AMENDMENT / MODIFICATION
002

Title-Sujet Construction d'un pont au ruisseau Logan – Parc national Pacific Rim		
Solicitation No. - No. de l'invitation 5P420-17-5450/A		Date: 22 janvier 2018
GETS Reference No. – No de reference de SEAG PW-18-00810188		Amendment No. - N° de la modif. PR00005
Solicitation Closes:		
at – á 14 h	on – le 30 janvier 2018	Time Zone - Fuseau horaire MST - HNR
F.O.B. - F.A.B. Plant-Usine: <input type="checkbox"/> Destination: <input checked="" type="checkbox"/> Other-Autre: <input type="checkbox"/>		
Address Inquiries to: - Adresser toute demande de renseignements à : Rebecca Chen		
Telephone No. - No de téléphone (403) 292-8509		Fax No. – No de FAX: 1-866-246-6893
Destination of Goods, Services, and Construction: Destinations des biens, services et construction: See Herein – Voir ici

Modification 02

La présente modification a pour but de modifier les plans et le document de devis, de distribuer les questions et réponses fournies par courriel.

12" x 1.5" EXTRUDED ALUMINUM DECKING - OPEN

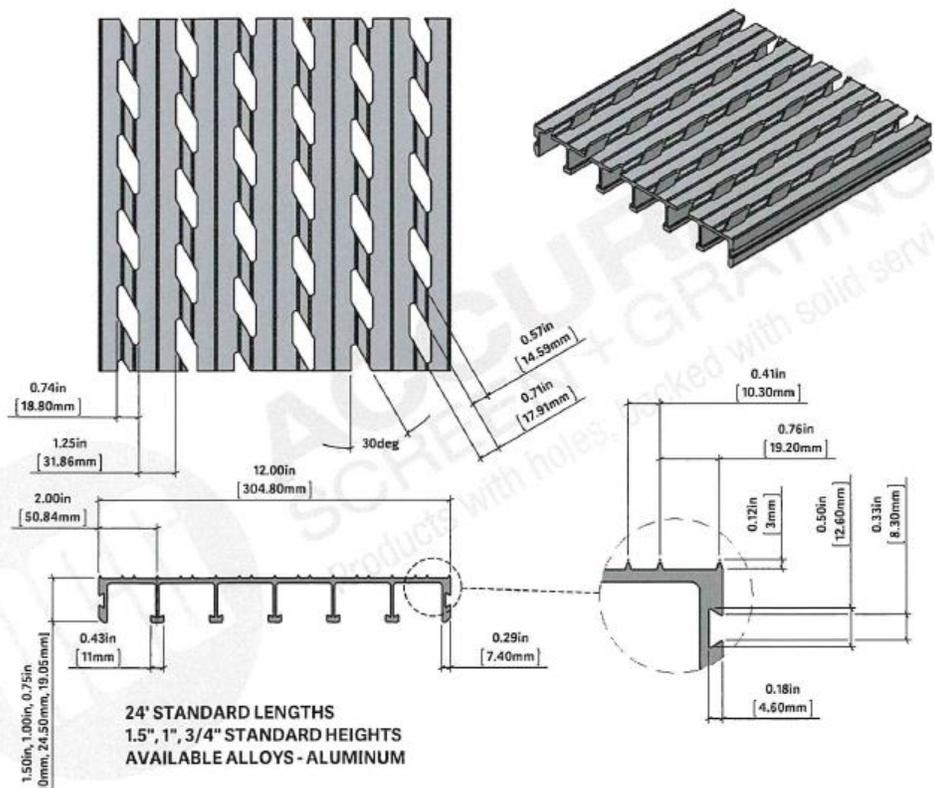
Q23 La plateforme proposée et montrée ci-dessous est-elle acceptable?

A23 Toute plateforme en aluminium satisfaisant les exigences spécifiées, c'est-à-dire largeur, profondeur, résistance, poids, poinçonnage, motif renversé pour une meilleure résistance au glissement, comme indiqué sur le croquis AD-S02 et exigences de la section 05 14 00 est acceptable.

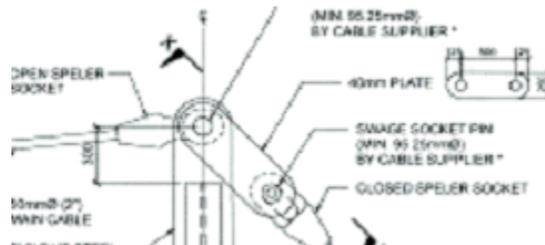
- Q36** Page s305 détail Z
« Filet de sécurité en angle accroché au rebord »
Cette description est légèrement déroutante, car le détail le présente accroché à la plaque de protection. Est-ce qu'il est censé y avoir un angle distinct sur lequel le filet de sécurité se rattache qui n'est pas montré? Si ce n'est pas le cas, est-ce que les maillons peuvent chevaucher la plaque de protection et avoir une patte à l'intérieur de la surface de marche du pont?

- R36** L'addenda AD-S04 ci-joint précise que le filet de sécurité s'accroche à la nervure du rebord.
